改善箇所説明図

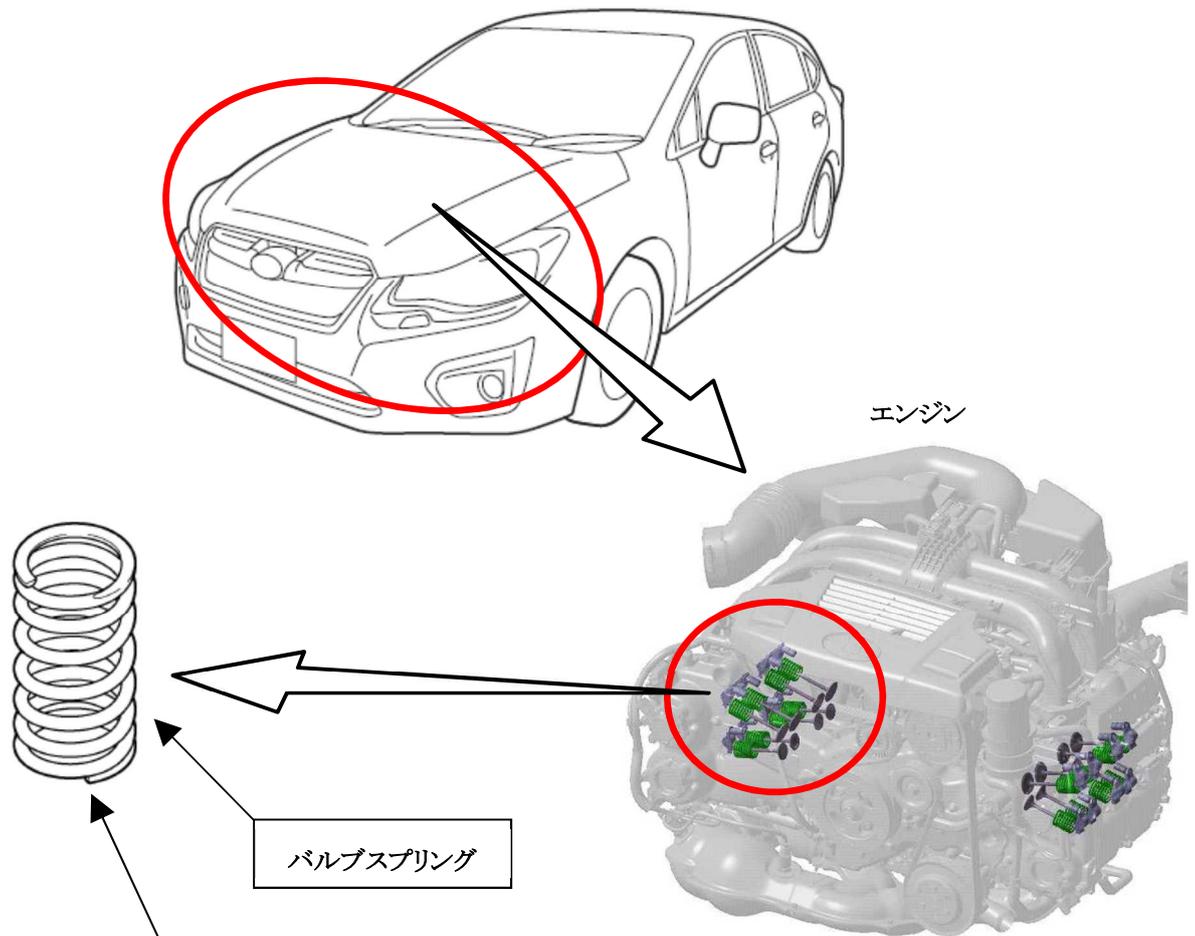
基準不適合発生箇所

原動機の動弁機構部において、設計が不適切なため、バルブスプリングの設計条件よりも過大な荷重及び一般的な製造ばらつきによる当該スプリング材料中の微小異物によって、当該スプリングが折損することがある。そのため、エンジンから異音が発生し、また、エンジン不調となり、最悪の場合、走行中にエンジンが停止するおそれがある。

改善内容

全車両、バルブスプリングを対策品に交換する。

識別

右ストラットタワー右側に黄色ペイントを塗布する。
